**AYUNTAMIENTO DE VALENCIA
SERVICIO DE PLANEAMIENTO**

**TEXTO REFUNDIDO DE LA MODIFICACIÓN
PUNTUAL DEL PEP-EBIC N°8**

**MODIFICACIÓN DE LA CALIFICACIÓN DE LA PARCELA DEL
MUSEO DE BELLAS ARTES DE VALENCIA Y PARQUE DE VIVEROS**

Junio, 2020

Plano parcelario 1929 con superposición del trazado de las antiguas acequias y la panta del Museo de Bellas artes de Valencia

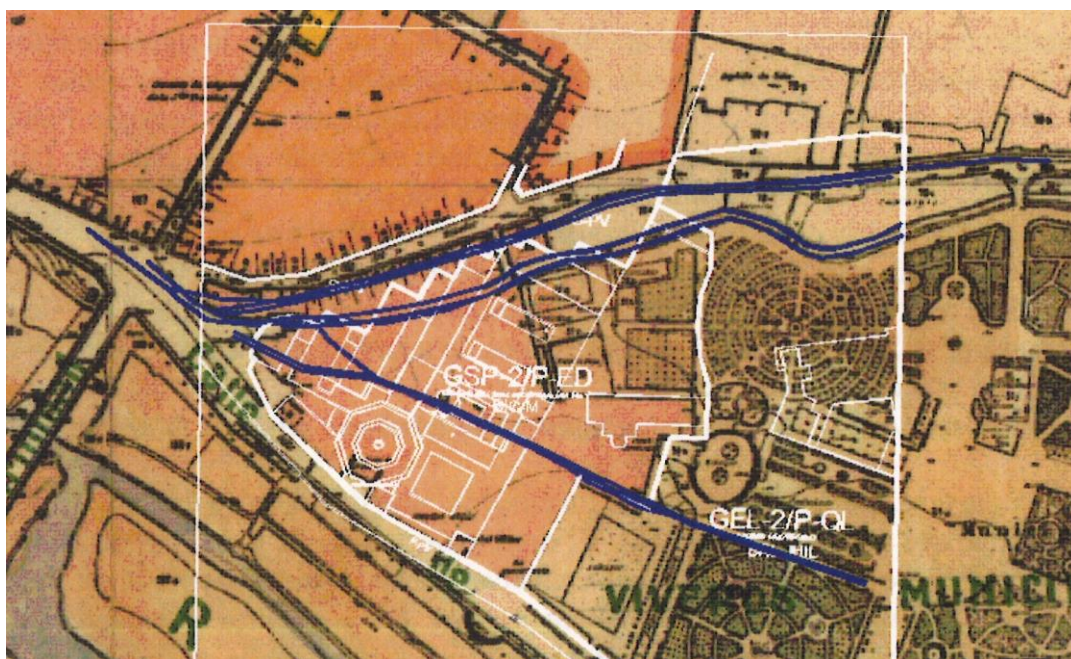
Apartado 5: la intervención en edificación o urbanización: “... deberá contribuir a poner en valor los elementos que colaboran a la interpretación, lectura y definición de la evolución de la parcela histórica”... , con su explicación realizada a posteriori.

Aquí se observa que el proyecto de urbanización podría o debería reflejar en su planta el trazado de la calle Vuelta del Ruiseñor, aunque no se mantenga ninguna valla, pero reflejando su trazado con materiales y disposiciones de urbanización y elementos físicos de la misma.

-Recreación del antiguo jardín protegido, con ayuda de grabados y planos históricos.

-Integración, conservación o recreación de la huella de la acequia de Mestalla brazo de Algirós. En este sentido debe de observarse que debería dejarse traza, cata vista integrada, o recreación de trazado, de forma didáctica y explicativa en el diseño de la urbanización. Esta acequia tiene una estrecha relación con la forma de la calle Vuelta del Ruiseñor.
